380 kV- hoogspanningsverbinding Vierverlaten-Ens

Toetsingsadvies over het milieueffectrapport

1 Advies over het plan-MER

Figuur 1: Tracé-alternatieven en varianten Volverlaten - Ens. De term 'Moldau' staat voor het nieuwe masttype. In de legenda is rechts naast een tracé-alternatief het masttype opgenomen. Meestal een enkele of een dubbele Moldaumast. In alternatief 3 ook een bestaande Donau-mast. Bron: plan-MER.

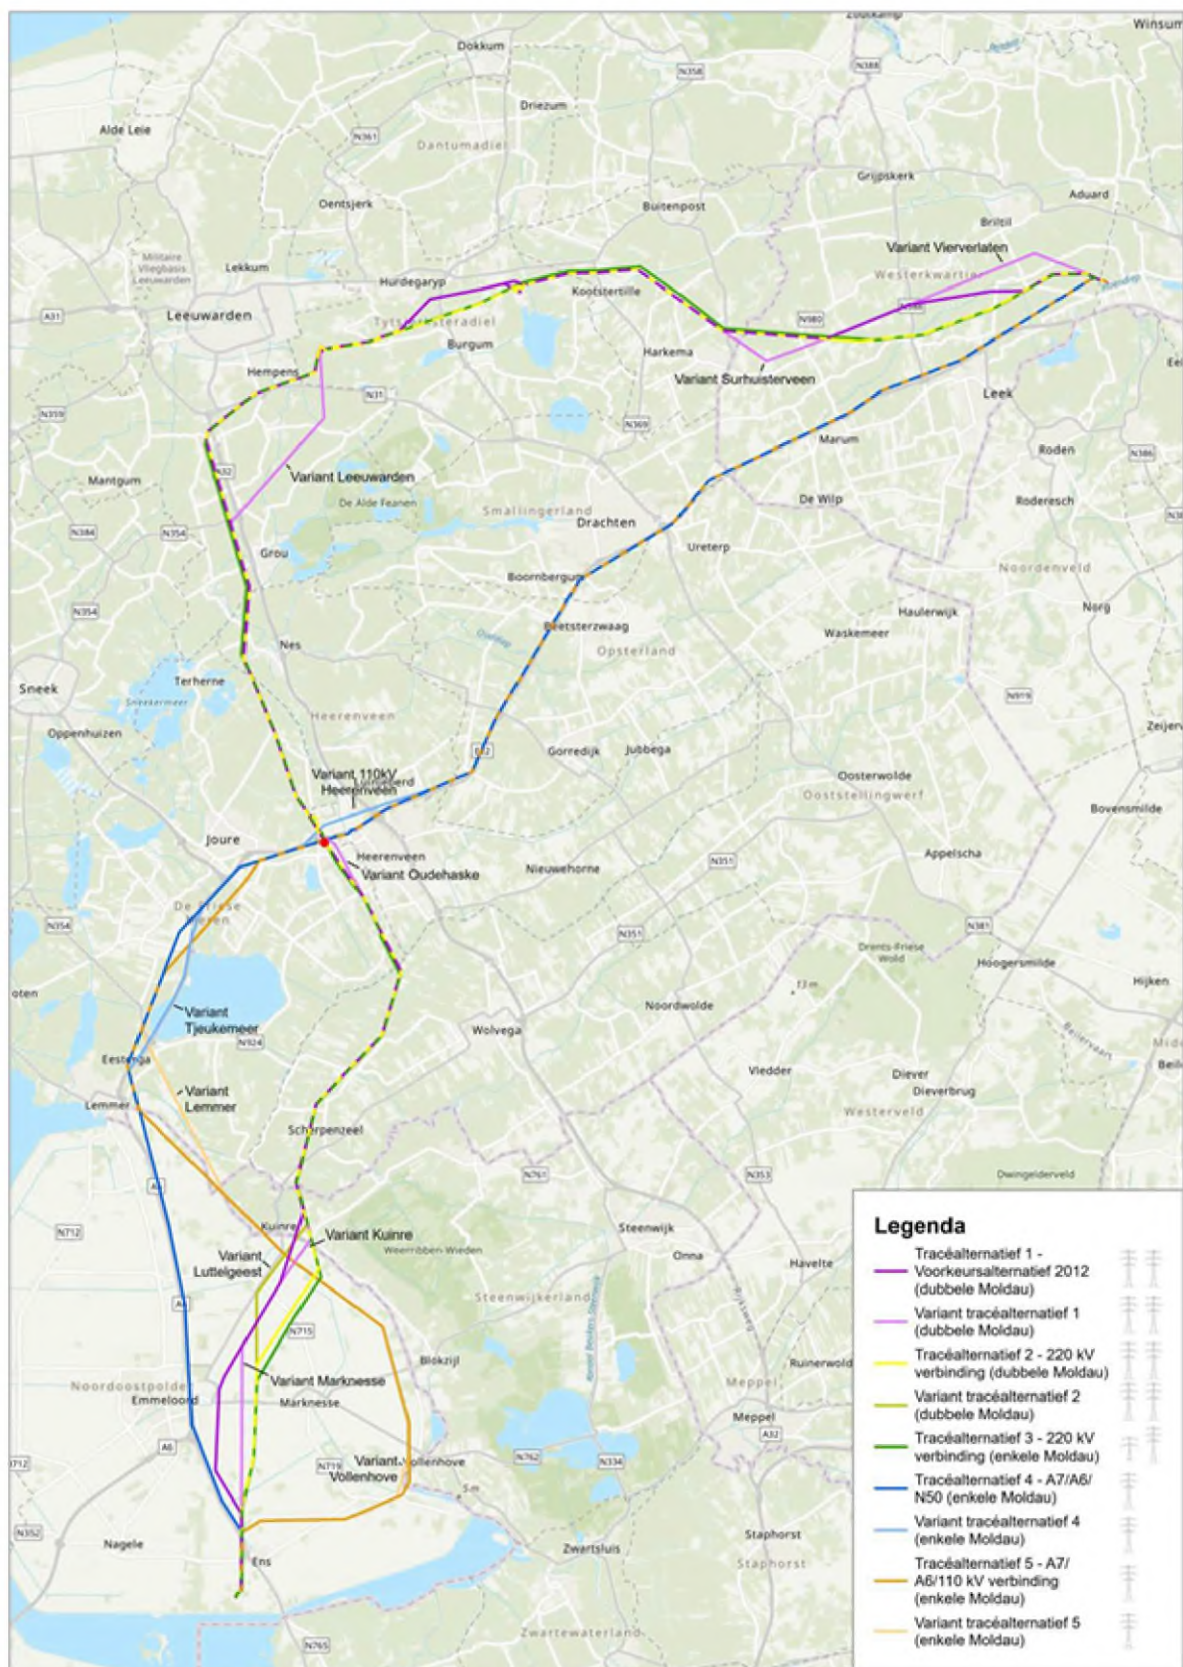
In het plan-MER zijn de milieugevolgen van vijf tracé-alternatieven onderzocht en vergeleken voor de hoogspanningsverbinding tussen de hoogspanningsstations Vierverlaten en Ens. Daarnaast zijn voor delen van het tracé varianten onderzocht (zie figuur 1).

Figuur 2: Overzicht alternatieven voor de hoogspanningsverbindingen Diemen – Ens en Vierverlaten – Ens in en om de ‘property’ Schokland. Bron: ‘Landsdekkende-HIA-Toekomstbestendig-hoogspanningsnet’.

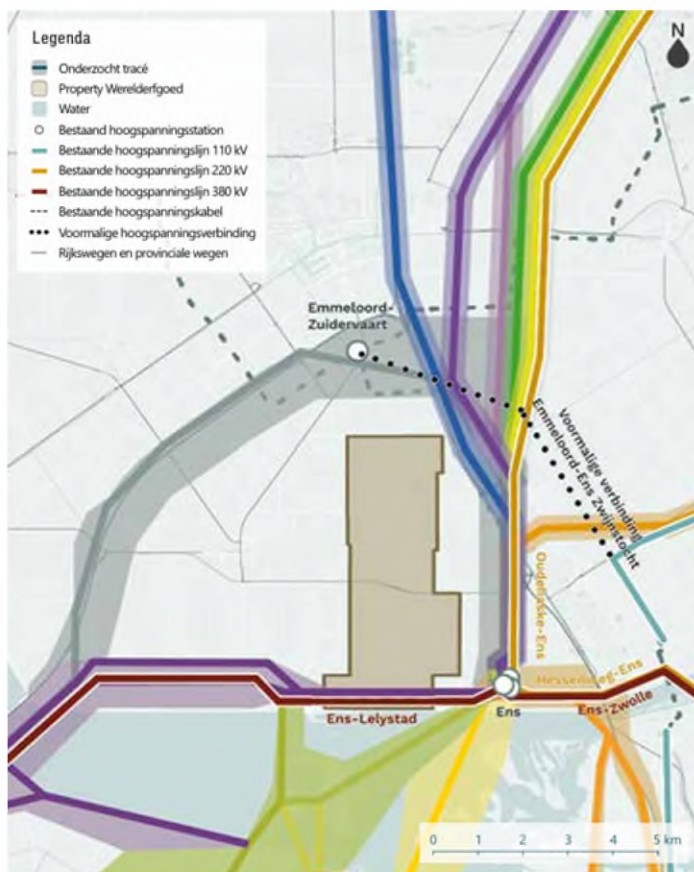
De tweede reden is dat in samenhang met de aansluitingen richting Lelystad en Diemen als onderdeel van het project Diemen – Ens (zie figuur 2) en de opwaardering van station Ens ook nog (extra) negatieve effecten ontstaan.¹⁶ Eventuele kansrijke mitigerende maatregelen voor de aansluitingen richting Lelystad en Diemen zijn nog niet goed in beeld. In andere woorden: om te voorkomen dat later mogelijk (in samenhang) onuitvoerbare projecten ontstaan rondom Schokland⁷, is het ene hoogspanningsproject hier afhankelijk van het andere.

Figuur 2 geeft een overzicht van de huidige hoogspanningsverbindingen en de nieuwe tracé-alternatieven van zowel het traject Diemen – Ens als Vierverlaten – Ens. Mogelijke maatregelen voor het beperken of voorkomen van cumulatieve effecten van beide verbindingen samen zijn wel kort genoemd in de beide HIA-s, maar nog niet uitgewerkt en niet onderzocht in de HIA-s en het plan-MER. De HIA–Diemen – Vierverlaten geeft wél aan dat onderzoek hiernaar nog loopt.¹⁷

- de milieueffecten hiervan met de andere varianten uit de HIA en het plan-MER te vergelijken;
- de negatieve effecten op Schokland van de tracé-aansluitingen van Diemen – Ens op hoogspanningsstation Ens en de uitbreiding van station Ens hierbij in samenhang te betrekken;
